**Van:** 5.1, 2, e  
**Verzonden:** woensda 12 januari 2022 10:36  
**Aan:** 5.1, 2, e 5.1, 2, e  
**CC:** 5.1, 2, e 5.1, 2, e  
**Onderwerp:** RE: aub overleg Hilversumstraat

Van: 5.1, 2, e <5.1, 2, e @amsterdam.nl>  
Verzonden: woensdag 5 januari 2022 13:10  
Aan: 5.1, 2, e <5.1, 2, e @amsterdam.nl>  
CC: 5.1, 2, e <5.1, 2, e @amsterdam.nl>; 5.1, 2, e <5.1, 2, e @amsterdam.nl>  
Onderwerp: aub overleg Hilversumstraat

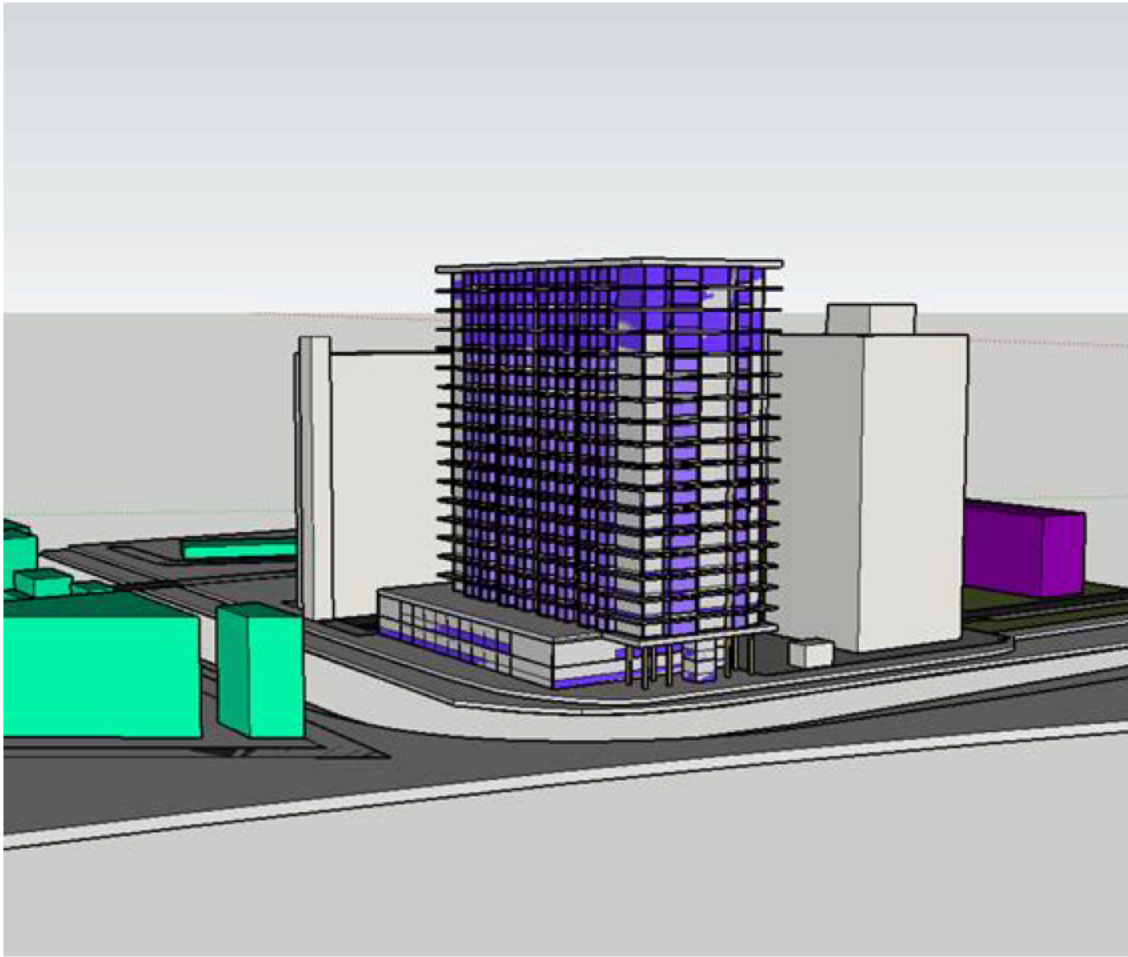
Kunnen we een overleg inplannen over de Hilversumstraatlocatie, zonder de ontwikkelende partij? Ze hebben nu namelijk een 3d model geleverd en gaan voor extreme maximalisatie. Ik merk dat men aan het vissen is voor een snel akkoordje van een stedenbouwkundige.

We hebben tien keer aangegeven dat we niet hoger gaan de bestaande omringende hoogten. En toch krijgen we weer een plan binnen van 60 meter. Terwijl ik alleen heb gezegd dat we geen HER nodig hebben voor onder de 60 meter.
